C 27 1320/1 agora é C 27 1320/3

ELEMENTO FILTRANTE DO AR

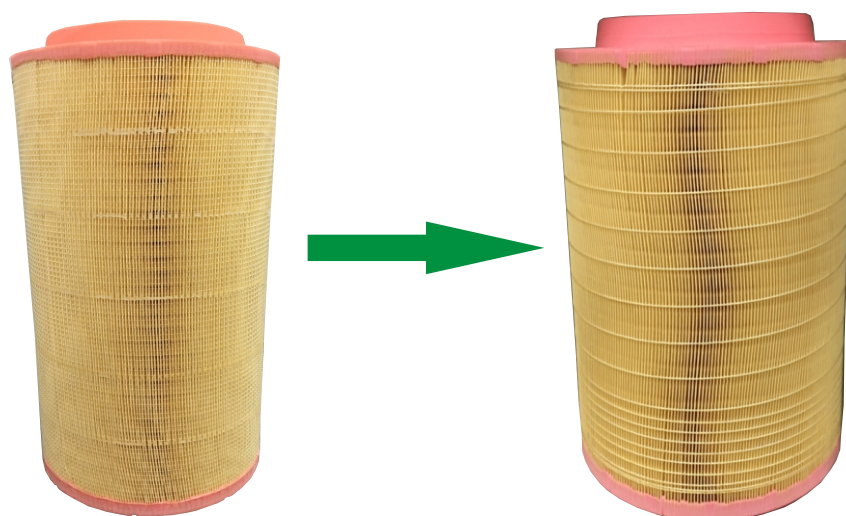
O elemento filtrante do ar **C 27 1320/1** foi substituído pelo **C 27 1320/3**. Agora o C 27 1320/3 possui a tecnologia Glue String, onde a carcaça plástica é substituída por uma fibra de poliéster (Patente MANN+HUMMEL). Esta tecnologia reduz significativamente a resistência do fluxo do ar, e por sua vez, diminui a perda de pressão, que otimiza o desempenho de filtração e contribui para a economia de combustível.
